**PROGETTO PER L'AMMODERNAMENTO E MIGLIORE
SISTEMAZIONE DELL'IMMOBILE ADIBITO A MANGIMIFICIO,
SITO IN COMUNE DI BAGNARA DI ROMAGNA VIA
TRUPATELLO 7/a**

RELAZIONE D'INTEGRAZIONE

Elaborato: **RELAZIONE D'INTEGRAZIONE**
*DOCUMENTAZIONE ATTINENTE ALLA RIDUZIONE DEL RISCHIO SISMICO NECESSARIA PER IL
RILASCIO DEL PERMESSO DI COSTRUIRE*

Tab. 7.3.I – Limiti su q e modalità di modellazione dell'azione sismica

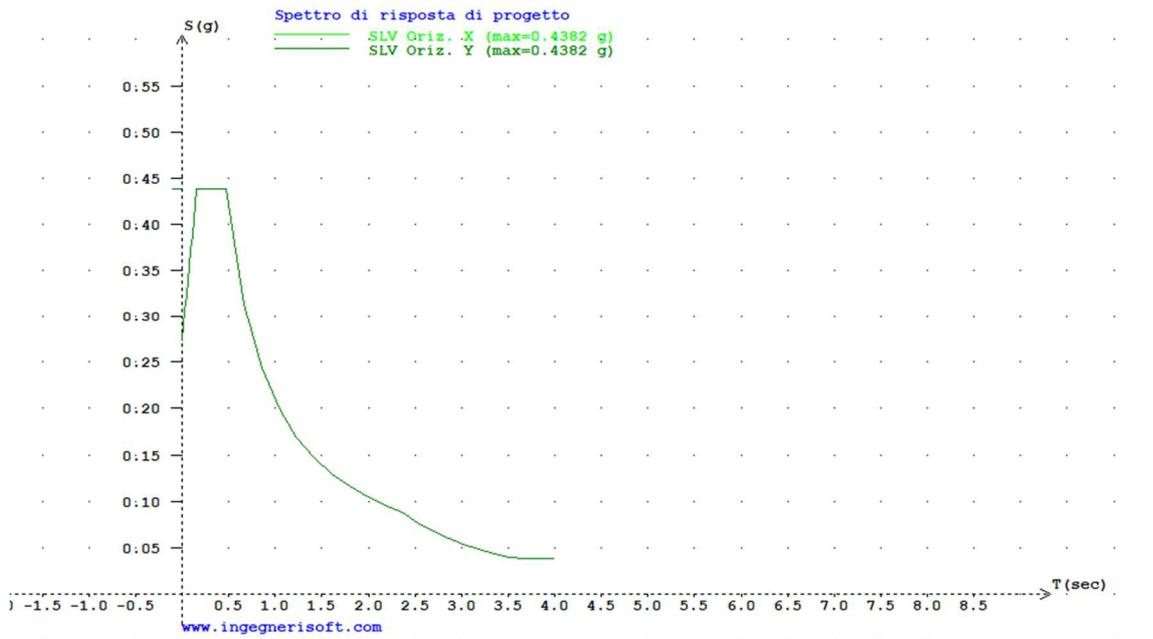
I silos dell'intervento 9 sono a terra ed è stato fatto un calcolo del fattore di struttura diverso che si riporta di seguito.

I valori utilizzati ai fini del calcolo sono:

- classe di duttilità CD "A"
- regolarità in altezza: Kr unitario
- stato limite SLU - SLV
- fattore di struttura utilizzato q=1.5 (NTC 2018 - Tab 7.3.1)
- analisi lineare statica (NTC 2018 - § 7.3.3.2)

I valori di q₀ e k_r che permettono di determinare q = q₀ * k_r e che sono rispettivamente 1.5 e 1, entrano in gioco nella valutazione di Sd (spettro di progetto) da Sd(T) = Se(T) / q, come indicato a pagina 25.
